Stadt Rheinfelden (Baden)

A 98.5 Karsau - Schwörstadt

Beitrag zur Stellungnahme im Zuge der Offenlage

17. Januar 2018

Abbildung 1: Ausschnitt als Lageplan Unterlage 5 Blatt 1

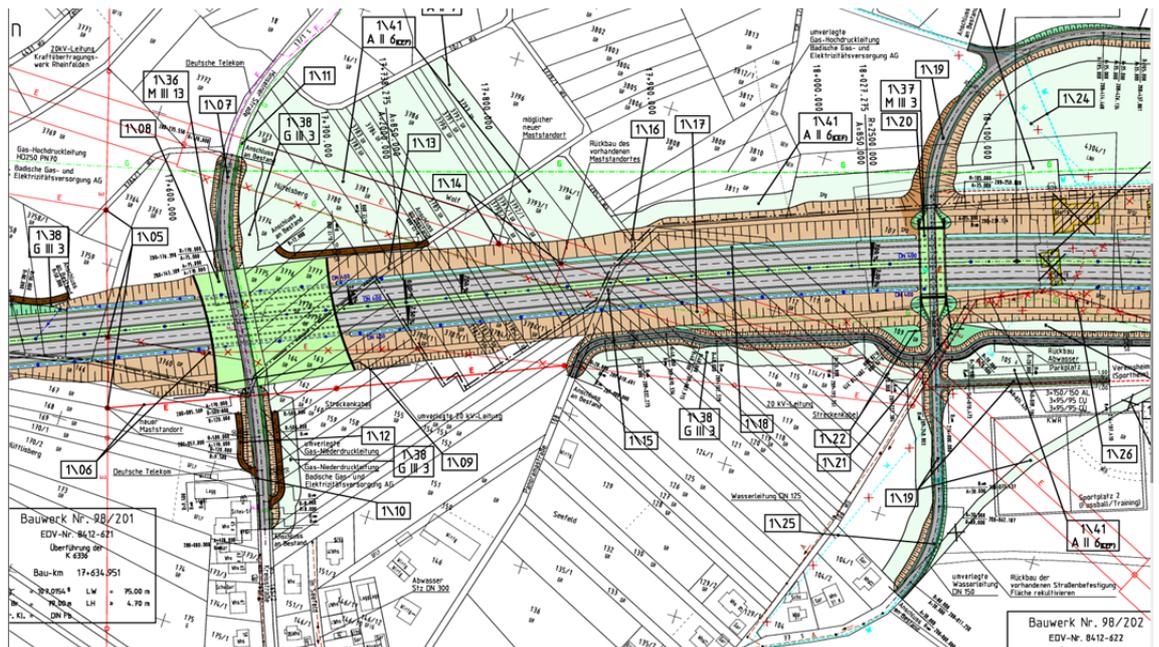
Der Feststellungsentwurf zeigt im betroffenen Bereich einen ca. 10 m tiefen und ca. 70 m breiten Graben, der die Ortsteile Karsau und Minseln durchtrennt. Die Minselner Straße (K 6336) wird mit einer 80 m breiten Grünbrücke verbunden, die Nordschwabenstraße mit einer Brücke mit seitlichen Heckenstreifen. Zwischen den Brücken ist die Autobahn offen geführt, es gibt keine Überdeckungung.

Pläne zu den Brückenbauwerken, insbesondere zur Grünbrücke, wurden keine vorgelegt.

Die Informationen, die der Vorhabenträger zur Grünbrücke gibt, sind nur sehr rudimentär. Im Lageplan ist folgendes Schriftfeld enthalten

Abbildung 3: Ausschnitt aus Höhenplan Unterlage 6 Blatt 1

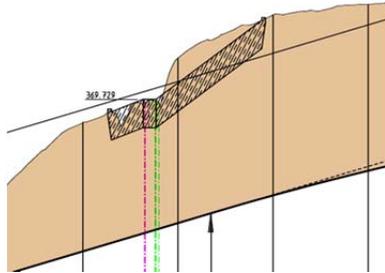
Die Grünbrücke ist auch im Höhenplan dargestellt und ebenfalls beschriftet. Sie zeigt im Schnitt einen unregelmäßigen Verlauf mit zwei Knicken.

Höhen sind nicht angegeben, können aber aus dem Plan abgegriffen werden. An der tiefsten Stelle sind es 5,30 m, an der höchsten 7,90 m. Die Angaben im Schriftfeld, wo eine lichte Höhe von 4,70 m angegeben sind, beziehen sich somit nicht auf die gesamte Grünbrücke. Wie diese tatsächlich aussehen wird, kann allenfalls erahnt, aber auf keinen Fall qualifiziert beurteilt werden.

Abbildung 7: Ausschnitt aus Lageplan Variante 2 Unterlage 1.2 Blatt 2.1

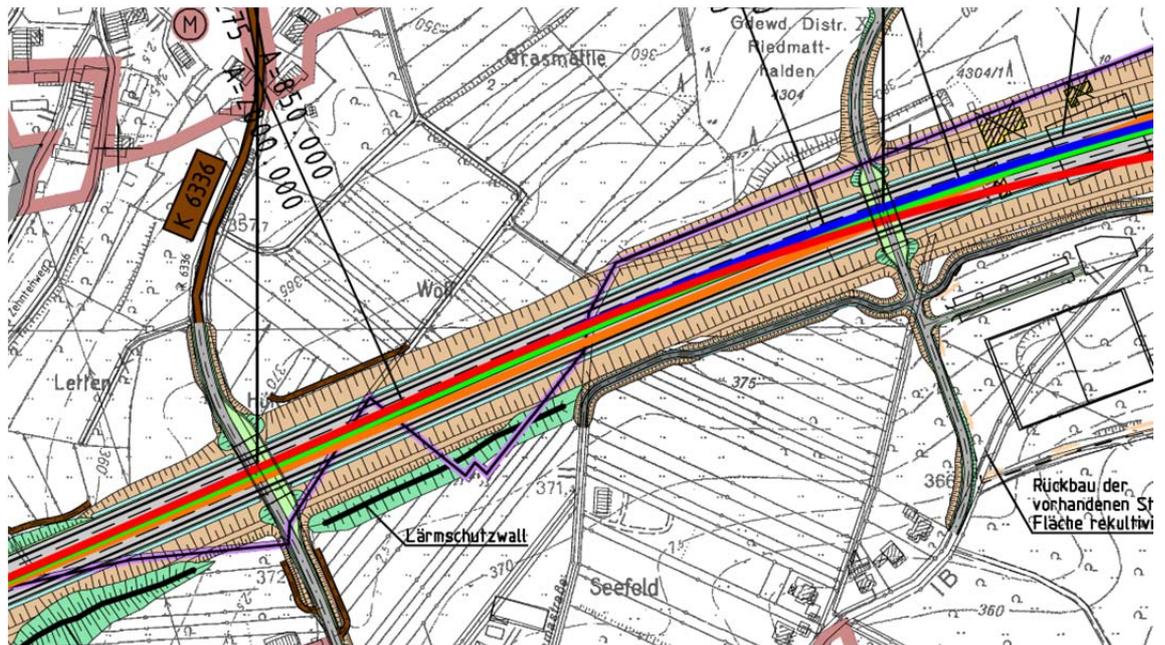
Es ist gut zu erkennen, dass in der Variante 2 bei der K 6336 eine Grünbrücke eingezeichnet ist, die allerdings wesentlich schmaler ist als die im Feststellungsentwurf. In der Kostenschätzung werden die Gesamtkosten für die Variante 2 für den Abschnitt Karsau - Schwörstadt mit 99.214.500,00 Euro (brutto) angegeben. Die gezeigte Brücke ist mit einem Einheitspreis von 2.000 Euro/m² angesetzt. Weitere relevante Einheitspreise: Freie Strecke 6.000 Euro/m; Tunnel offene Bauweise 60.000 Euro/m.

In den Vorbemerkungen zum Erläuterungsbericht auf Seite III schreibt der Vorhabenträger: „Die Brutto-Gesamtkosten für den Zwischenausbau des Bauabschnittes A 98.5 Karsau-Schwörstadt belaufen sich auf 76,425 Mio. EUR.“ Sie liegen somit deutlich (ca. 23 Mio. Euro) unterhalb der Kostenschätzung, was ein Indiz dafür ist, dass in der Kostenschätzung mit zu hohen Einheitspreisen gerechnet wurde.
